ATS RACE Workflow

ATS RACE release Checklist(c to D sample drawing release)

Customer project Name/ 客户项目名称:	JIM-493	MCR No. / MCR号:
--------------------------------	---------	-----------------

BOSCH 博世		Design Change Review Sheet 设计变更评审表		Version 13 Effective date: 2025-05-13th	
Confidential				Design Change Request No.	
				25_045	
1. Function&Performance will be influenced? / 系统性能影响?					
☐ yes/是 ☒ no/否					
If Yes, System impact evaluation? 如果是，系统影响评估? (如果是初次样件放行，空白处请说明样件目的)		AISPOL 已做		System/签名	
Whether need sample to test? Plan? 是否需要样件进行验证？计划?		NA		Catalyst/签名	
Whether the catalyst information is confirmed? 催化剂信息是否确认? (物料号、图纸、SPEC)

PDECR 25-045

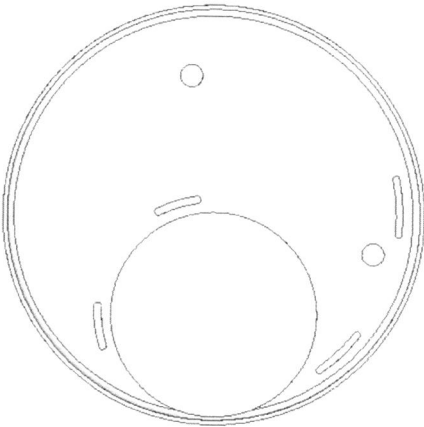
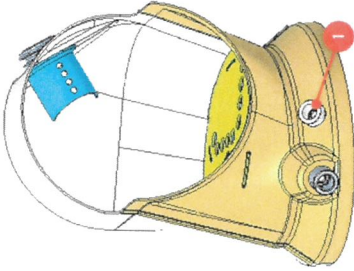
零件号	零件名称	Project	样件阶段	变更来源
	F01Z5017NM-04	DOC CANNING	JIM-493	D	BOSCH/Customer
变更后					
变更描述	 DOC CANNING: F01Z5017NM-03 DOC CANNING SLEEVE: F01Z5102ED-02				
	 DOC CANNING: F01Z5017NM-04 DOC CANNING SLEEVE: F01Z5102ED-03				
变更原因	DOC筒体刻字离焊缝太近, 加大15mm据焊缝的距离;				
风险点 (影响)	无				
验证方法	无

PDECR 25-045

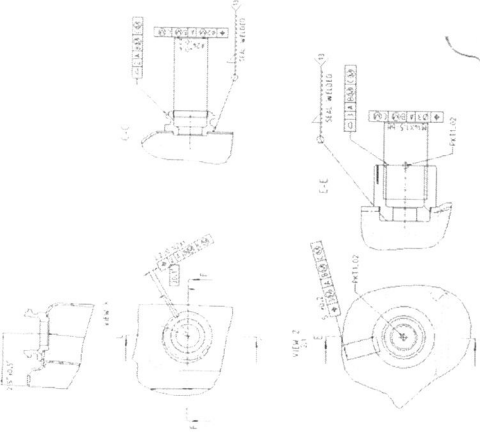
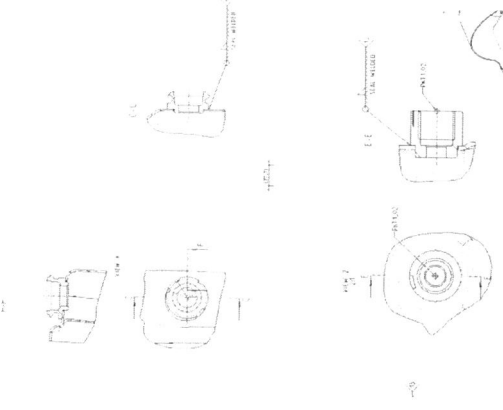
变更描述	零件号		零件名称	Project	样件阶段	变更来源
	F01Z5102E0-01		DM flange	JIM-493	D	BOSCH/Customer
	变更前

F01Z5102E0-00			F01Z5102E0-01		
	变更原因					
	供应商反馈JIM 493与4J尿素喷嘴座只有槽的角度不同，因此加上防错缺口；					
	风险点（影响）					
验证方法						
无						
无

PDECR 25-045

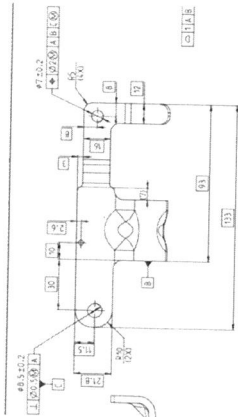
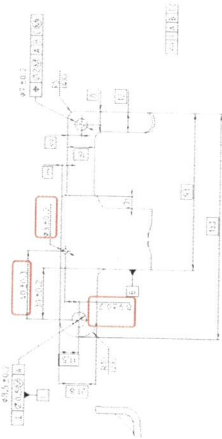
变更描述	零件号	零件名称	Project	样件阶段	变更来源
	F01Z51027K	PLATE	JIM-493	D	BOSCH/Customer
	变更后				
	变更前		 F01Z51027K		
	F01Z5101BP				
	F01Z5101BP				
	F01Z51027K				
变更原因	供应商请求混合器内隔板换成JP560量产内隔板;				
风险点 (影响)	无				
验证方法	无

PDECR 25-045

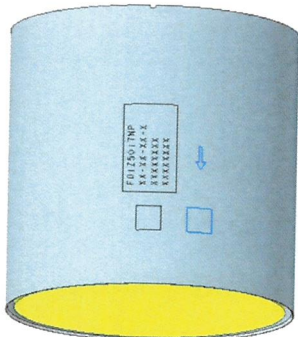
变更描述	零件号	零件名称	Project	样件阶段	变更来源
	F01Z5017W6-02	MIXER UNIT	JIM-493	D	BOSCH/Customer
	变更后				
变更描述	变更前				
	 MIXER UNIT: F01Z5017W6-01 PLATE: F01Z5101BP DM flange:F01Z5102E0-00 DP SENSOR BOSS:F01Z510265-00  1.把压差座转到焊接总成上; 2.混合器组件图纸部分尺寸转移到焊接组件上;  MIXER UNIT: F01Z5017W6-02 PLATE: F01Z51027K DM flange:F01Z5102E0-01				
变更原因	1.根据供应商实际生产状态、把压差座转到焊接总成上；2.根据供应商检具，把混合器组件图纸上的部分尺寸转移到焊接组件上；				
风险点（影响）	无				
验证方法	无

PDECR 25-045

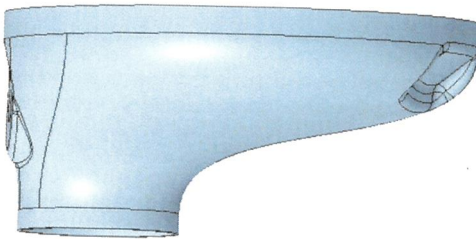
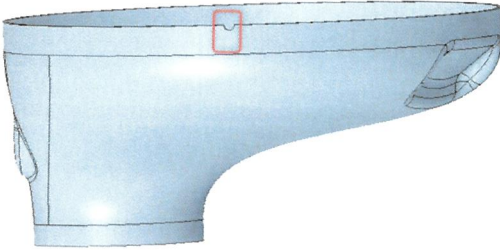
变更描述	零件号		零件名称		Project		样件阶段		变更来源					
	F01Z5017X1-04		DP TUBE BRACKET		JIM-493		D		BOSCH/Customer					
	变更前													
变更原因														
	DP TUBE BRACKET WITH NUT: F01Z5017X1-04 DP TUBE BRACKET: F01Z51026E-02 SENSOR BRACKET : F01Z5102DH-04													
	DP TUBE BRACKET WITH NUT: F01Z5017X1-05 DP TUBE BRACKET: F01Z51026E-02													
	1.客户反馈线束固定支架超温, 取消线束固定支架; 2.更新压差支架零件和组件的图纸, 把压差支架的凸点直径和位置标注上;													
	无													
验证方法	无

PDECR 25-045

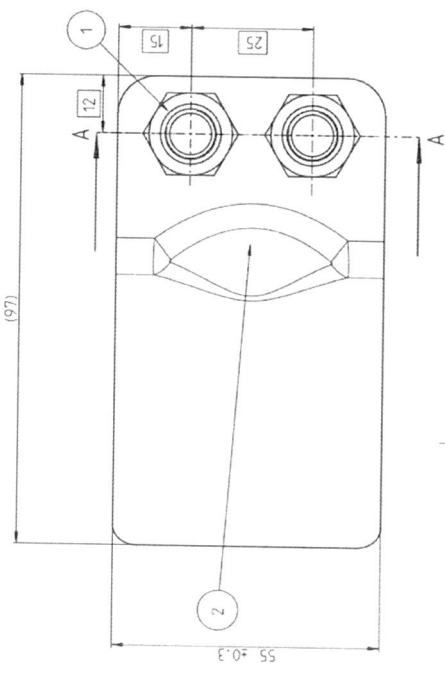
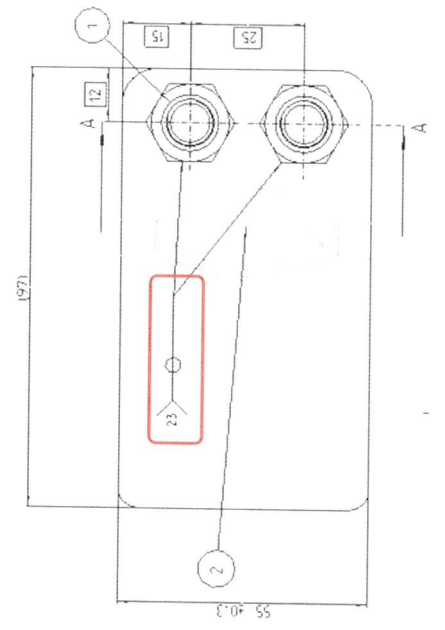
零件号		零件名称	Project	样件阶段	变更来源																						
F01Z5017NP-03		DPF CANNING	JIM-493	D	BOSCH/Customer																						
		变更前	变更后																								
变更描述

DPF CANNING: F01Z5017NP-02 DPF MAT: F01Z5102EA-01  DPF CANNING: F01Z5017NP-03 DPF MAT: F01Z5102EA-02					Substrate type	SOPF	Substrate size	inch 6.77x7	Catalyst weight	kg 2.86	Back pressure	kPa 98.5	Acceleration Load	g 48.750MM/s	Substrate material	SiC	Substrate Strength	Mpa 1.7	Mat gap	mm 4	Gap Tolerance	mm ±0.5	Canning Process	Non-adi	Sleeve material	44T
Substrate type	SOPF																										
Substrate size	inch 6.77x7																										
Catalyst weight	kg 2.86																										
Back pressure	kPa 98.5																										
Acceleration Load	g 48.750MM/s																										
Substrate material	SiC																										
Substrate Strength	Mpa 1.7																										
Mat gap	mm 4																										
Gap Tolerance	mm ±0.5																										
Canning Process	Non-adi																										
Sleeve material	44T																										
变更原因	1.采购确认量产衬垫为奇耐，DPF衬垫在原基础上减短5mm，避免露棉；2.衬垫改为居中放置；																										
风险点（影响）	无																										
验证方法	无

PDECR 25-045

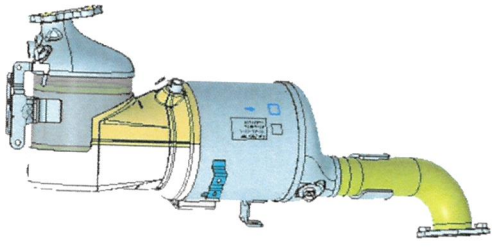
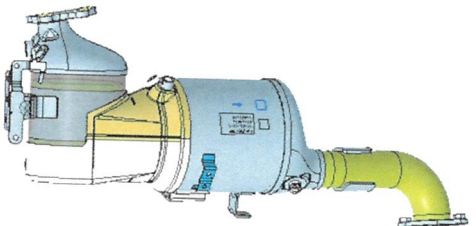
零件号		零件名称	Project	样件阶段	变更来源
F01Z51025W-03		DPF OUTLET CONE	JIM-493	D	BOSCH/Customer
		变更后			
变更描述					
	F01Z51025W-02		F01Z51025W-03		
	变更原因		供应商请求在DPF出气端锥上增加定位缺口；		
	风险点（影响）		无		
	验证方法		无

PDECR 25-045

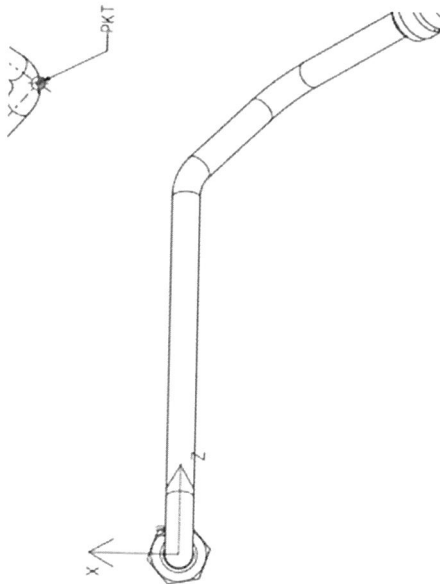
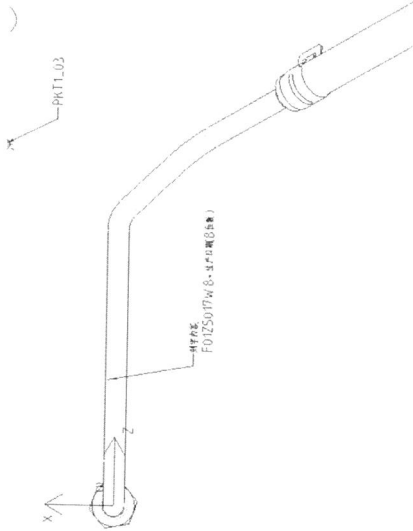
零件号	零件名称	Project	样件阶段	变更来源
	F01Z5017XR-02	DPF BRACKET 3	JIM-493	D	BOSCH/Customer
变更后					
变更描述	 				
变更原因	DPF出气尾管支架图纸上增加电阻焊;				
风险点 (影响)	无				
验证方法	无

PDECR 25-045

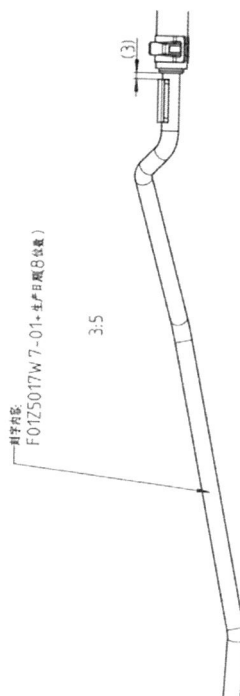
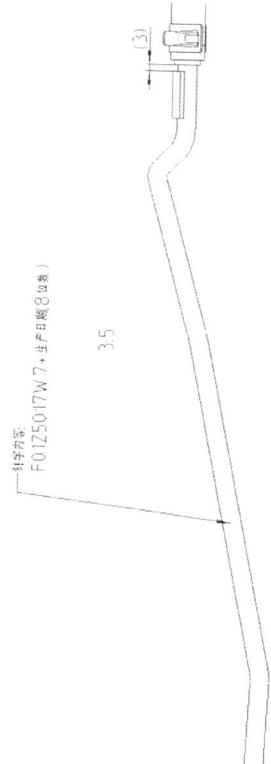
变更描述	零件号		零件名称	Project	样件阶段	变更来源	
	F01Z5017W5-05		DOC+SDPF WELDING	JIM-493	D	BOSCH/Customer	
	变更前后

F01Z5017W5-04			F01Z5017W5-05			
	更新焊接组件图纸，尿素喷嘴角度改为位置度方便检具检测；						
	变更原因	无					
	风险点（影响）	无					
验证方法	无

PDECR 25-045

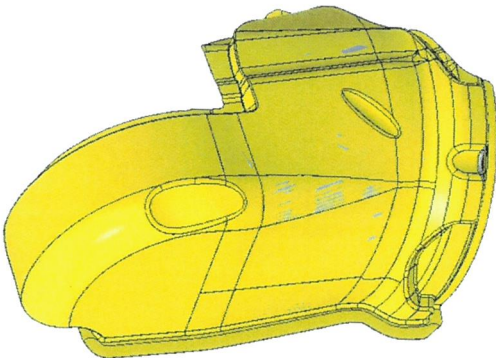
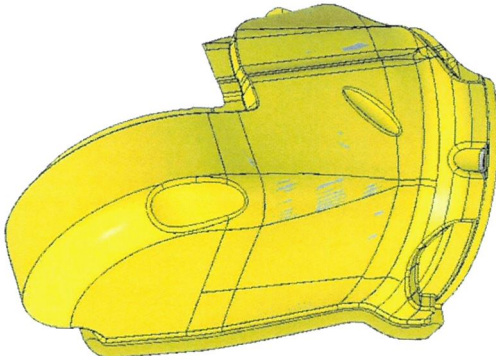
变更描述	零件号	零件名称	Project	样件阶段	变更来源
	F01Z5017W8-02	DP tube inlet	JIM-493	D	BOSCH/Customer
	变更后				
	变更前

F01Z5017W8-02		F01Z5017W8-02		
	新增进气压产管刻字;				
变更原因	无				
风险点 (影响)	无				
验证方法	无

PDECR 25-045

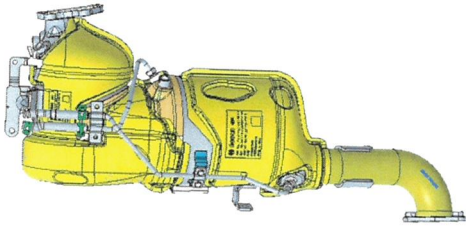
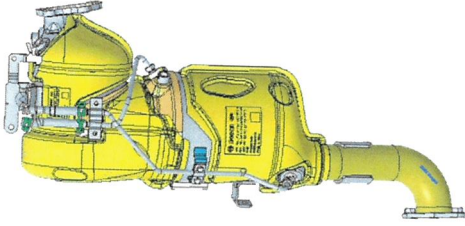
零件号		零件名称	Project	样件阶段	变更来源
F01Z5017NU-02		FOIL	JIM-493	D	BOSCH/Customer
变更前			变更后		
变更描述					
变更原因					
风险点（影响）			供应商反馈保温壳开裂，报废率高，请求把430材质更改为304；		
验证方法			无		
			无

PDECR 25-045

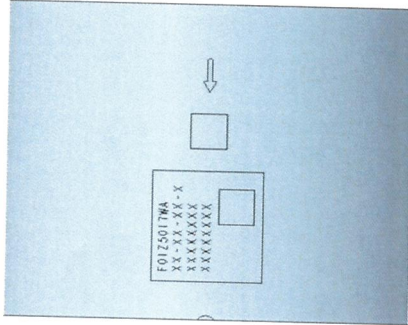
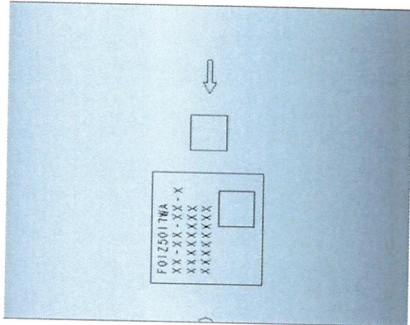
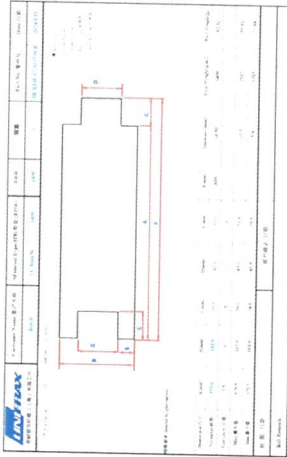
零件号		零件名称	Project	样件阶段	变更来源
See Below		MAT	JIM-493	D	BOSCH/Customer
		变更前	变更后		
变更描述	F01Z5102RG-02 F01Z5102RJ-02 F01Z5102RK-01 F01Z5102RL-01 F01Z5102RM-01 F01Z5102RN-01 F01Z5102RP-00 F01Z5102RR-01 F01Z5102RT-01 F01Z5102RU-00 F01Z5102RZ-01	F01Z5102RG-02 F01Z5102RJ-02 F01Z5102RK-01 F01Z5102RL-01 F01Z5102RM-01 F01Z5102RN-01 F01Z5102RP-00 F01Z5102RR-01 F01Z5102RT-01 F01Z5102RU-00 F01Z5102RZ-01			
变更原因	保温棉图纸按照最终适配更新图纸;				
风险点（影响）	无				
验证方法	无

PDECR 25-045

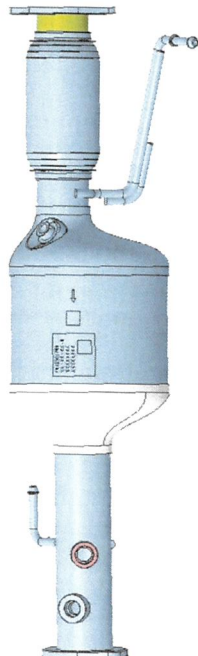
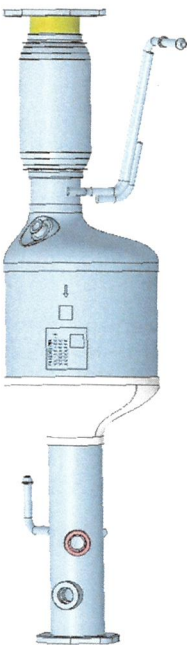
零件号	零件名称	Project	样件阶段	变更来源
	F01ZH003FU-00	DOC+SDPF UNIT	JIM-493	D	BOSCH/Customer
变更描述	变更前				
	F01ZH003FU-06				变更后
变更原因	上述更新后, DOC+SDPF总成随之更改;				
风险点 (影响)	无				
验证方法	无

PDECR 25-045

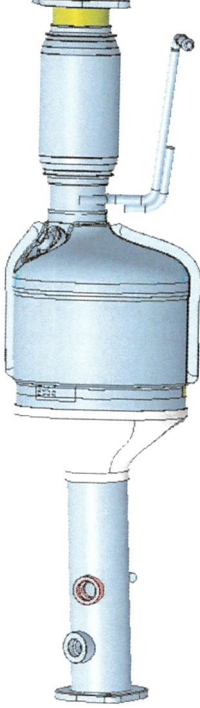
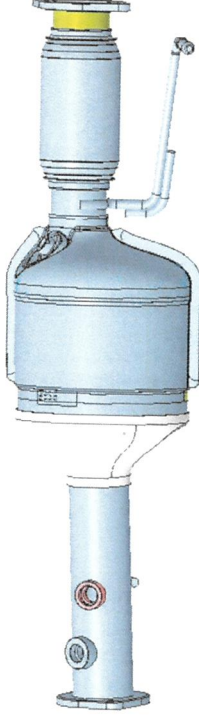
变更描述	零件号		零件名称		Project		样件阶段		变更来源																									
	F01Z5017WA-03		SCR CANNING		JIM-493		D		BOSCH/Customer																									
	变更前																																	
变更原因

Substrate type	SCR	Substrate size	inch 6.77x5	catalyst weight	kg 1.59	back pressure	kPa 5	Acceleration Load	g 20	Substrate material	Condienite	Substrate Strength	Mpa 1	Mat gap	mm 3.5	Gap tolerance	mm ±0.5	Canning Process	Non-G30	Sleeve material	4.4.1					SCR CANNING: F01Z5017WA-02 SCR MAT: F01Z5102EB-00		SCR CANNING: F01Z5017WA-03 SCR MAT: F01Z5102EB-01	
	Substrate type	SCR																																
	Substrate size	inch 6.77x5																																
catalyst weight	kg 1.59																																	
back pressure	kPa 5																																	
Acceleration Load	g 20																																	
Substrate material	Condienite																																	
Substrate Strength	Mpa 1																																	
Mat gap	mm 3.5																																	
Gap tolerance	mm ±0.5																																	
Canning Process	Non-G30																																	
Sleeve material	4.4.1																																	
风险点（影响）	采购确认量产衬垫为奇耐，SCR衬垫图纸更改为原图纸，SCR衬垫图纸更改为原图纸，衬垫更改后SCR封装随之更改；																																	
验证方法	无
